LAUDO / CHECK LIST DE ACESSIBILIDADE PARA AVALIAÇÃO DE CONFORMIDADE ÀS NORMAS DE ACESSIBILIDADE (CONFORME NBR 9050:2020)

UNIDADE / ÓRGÃO	Procuradoria Seccional Federal/ Advocacia Geral da União	TOTAL DE PAVTOS	2
CIDADE	Petrópolis	ESTADO	Rio de Janeiro
RUA / AV	Rua do Imperador	Nº	970
BAIRRO	Centro	ÁREA TOTAL	805m ²
ATENDE PÚBLICO	SIM <input checked="" type="checkbox"/> NÃO <input type="checkbox"/>	ANO DE CONSTRUÇÃO	Anterior a 2000
SITUAÇÃO DO IMÓVEL	PRÓPRIO <input type="checkbox"/> LOCADO <input checked="" type="checkbox"/> CEDIDO <input type="checkbox"/>	DATA HABITE-SE	Anterior a 2000
RESPONSÁVEL PELA ELABORAÇÃO DO LAUDO (NOME, FORMAÇÃO (Arq. ou Eng.), CREA / CAU	Luciana de Oliveira Menezes, Arquiteta, CAU A146774-3	DATA DO LAUDO	16/01/2026
		PRÉDIO TOMBADO OU HISTÓRICO	SIM <input type="checkbox"/> NÃO <input checked="" type="checkbox"/>
		Nº DA ART OU RRT / DATA DE EMISSÃO	XXXXXX

Procuradoria Seccional Federal/ Advocacia Geral da União

Foto 01 - Entrada

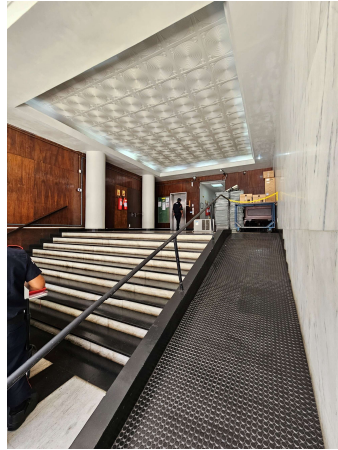
Item da NBR9050	3.2 CARACTERÍSTICAS DAS ENTRADAS:	ATENDE NBR9050-2020		NÃO SE APLICA	OBSERVAÇÕES
		SIM	NÃO		
6.1, 6.1.1.2 e 6.3.4.1	a) Existe rampa em qualquer caso em que ocorra um desnível maior que 2 cm?		X		NÃO HÁ RAMPA NO ACESSO

6.1.1.2	f) Se a entrada é alcançada por escada, existe a opção de rampa ou equipamento eletromecânico?			X	
6.3.7	g) Na existência de capacho na entrada, está embutido no piso ou possui desnível máximo de 0,5 cm?			X	NÃO HÁ CAPACHO
